E01 - Installation électrique domestique à basse tension et à très basse tension suivant l'AR du 08.09.2019 (Livre 1)

CSE-00001011 - AL Energy / A / WO-2600001452 /
Inconnu/Onbekend / E01_FR_000088

Flagged items	11
0.1 Evaluation finale de l'installation	
Portée du contrôle	Appartement
Appartement B2	
Référentiel	Visite de contrôle § 6.5 / 4.2.4.3 / Dérogations § 8.2.2 (entre 01/10/1981 et 01/06/2020 ancien RGIE)
Evaluation finale	NON CONFORME

Photo 1

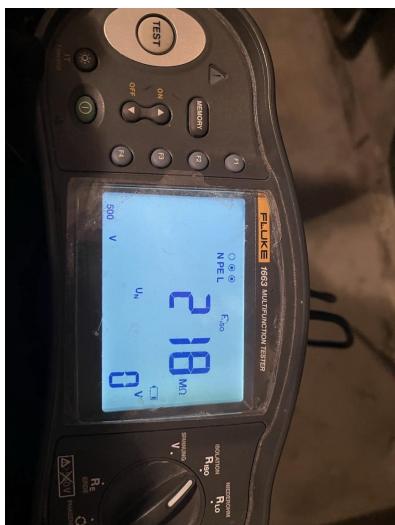
2.2 Isolement général de l'installation

Isolement général mesuré ($M\Omega$)

218
